Dopravní podnik Ostrava a.s.

„Dodávka 40 ks nových nízkopodlažních středněkapacitních tramvají“

DODATEČNÉ INFORMACE K ZADÁVACÍM PODMÍNKÁM

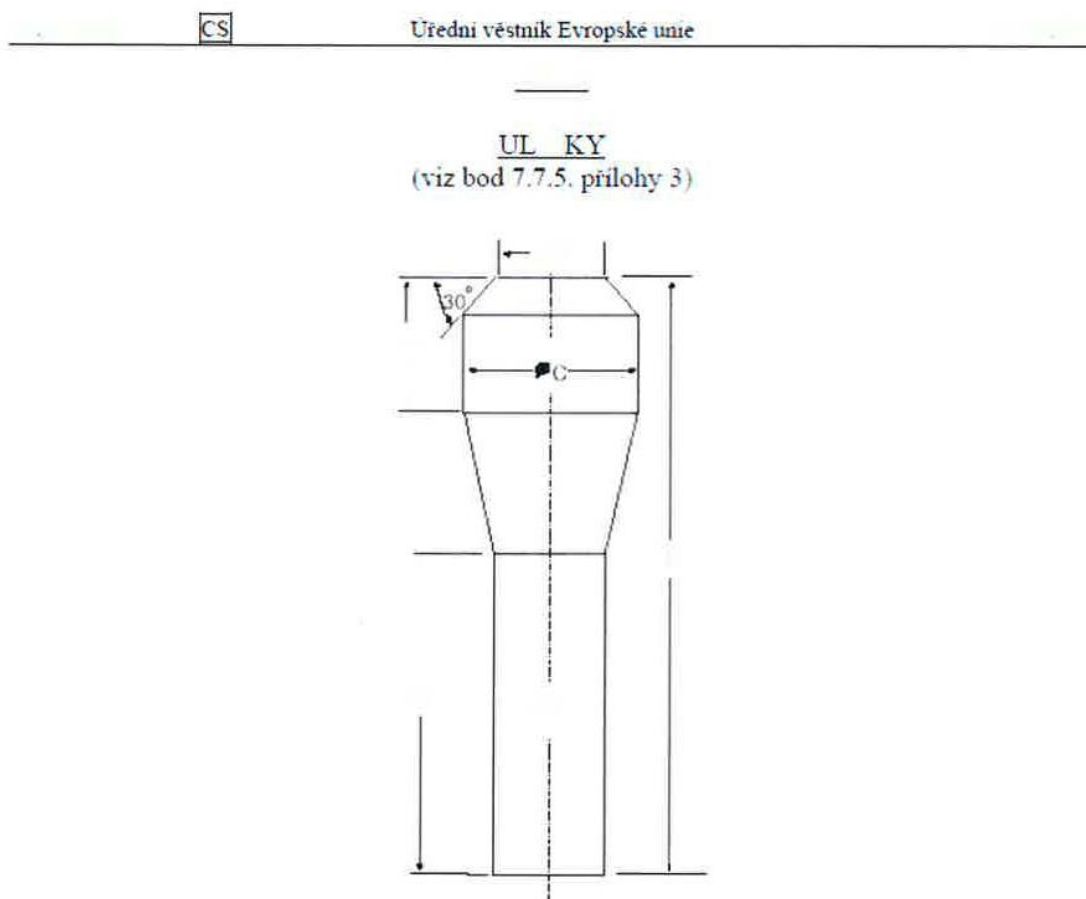
Žádáme o informaci, jakým způsobem má uchazeč udávat šířku uličky nad podvozky při zadávání údajů do "Specifikace tramvají středněkapacitních" (Příloha č. 3 Zadávací dokumentace) a do "Úroveň technických podmínek středněkapacitních tramvají" (Příloha č. 6 Zadávací dokumentace). Zadavatel v odpovědi na "Žádost o dodatečné informace č. 4 (obdržena dne 15. 9. 2016)" odpověděl, že „tento parametr je stanoven v souladu s předpisem EHK OSN č. 107“. Předpis EHK OSN č. 107 definuje v bodě 2.15 „uličku“ jako takovou, v příloze 3 bodě 7.7.6 stanovuje její přípustný sklon a v příloze 3 bodě 7.7.5 s odkazem na přílohu 4 obrázek 6 (viz. níže) pak prostřednictvím předepsaného válcového kalibru minimální šířku uličky. Pro vozidla kategorie I (tedy i poptávanou tramvaj) je to ve výšce O až 900 mm minimálně 450 mm.

Předpis tedy podle našeho názoru nedává odpovědi na dvě podstatné otázky:

Požaduje zadavatel uvedení minimální, maximální či průměrné šířky uličky v prostoru nad podvozky?

Předpokládáme, že zadavatel požaduje uvedení nejmenší šířky uličky prostoru nad podvozky, která se ve vozidle vyskytuje.

Jakou metodiku měření šířky uličky zadavatel požaduje?

Předpokládáme, že odkazem na EHK OSN č. 107 zadavatel předpokládá, že šířka uličky uvedená uchazečem bude zadána tak, aby ji bylo možné ověřit válcovým kalibrem dle přílohy 4 obrázek 6, kde průměr spodní části zkušebního válce (označen jako "A") bude odpovídat uchazečem uvedené hodnotě, ostatní rozměry zůstanou dle, v předpise uvedených, minimálních rozměrů.

Zadavatel potvrzuje, že požaduje uvedení nejmenší šířky uličky prostoru nad podvozky. Pro vozidla kategorie I (tedy i poptávanou tramvaj) se jedná o rozměr ve výšce 0 až 900 mm, který musí být minimálně 450 mm.

Pro účely hodnocení tedy uchazeč uvede hodnotu nejmenší šířky uličky prostoru nad podvozky, která se ve vozidle vyskytuje, tedy šířku uličky do výše 900 mm nad úrovní podlahy.

Zadavatel potvrzuje a uvádí, že měření šířky uličky bude provedeno kalibrovaným měřidlem.
